2024年3月18日
アドバンテック株式会社

4ポートRS-232シリアルポート拡張モジュール
PCA-COM232 変更のお知らせ

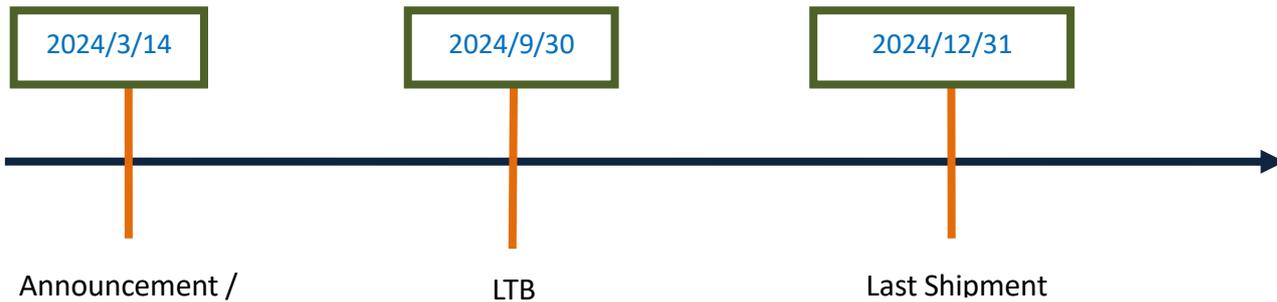
搭載ICのEOLに伴い、4ポートRS-232シリアルポート拡張モジュール PCA-COM232が変更となります。
ここにご案内申し上げます。

- **PCA-COM232-00A1E IC F81216DG from Fintek is already EOL, so change to PCA-COM232-00A2 with Fintek new IC F81216AD.**
- **Please notice that there're 5 models need to update BIOS if use new PCA-COM232-00A2.**

Need to update BIOS	AIMB-706, PCE-5031, PCE-5131, PCE-7131, AIIS-3411
Current BIOS can support new PCA-COM232-00A2	AIMB-707, PCE-3032, PCE-4132, PCE-5032, PCE-5132, PCE-7132

注: 現在使用中のAIMB-706, PCE-5031, PCE-5131, PCE-7131, AIIS-3411のBIOSをアップデートする場合、弊社営業までお問い合わせください。
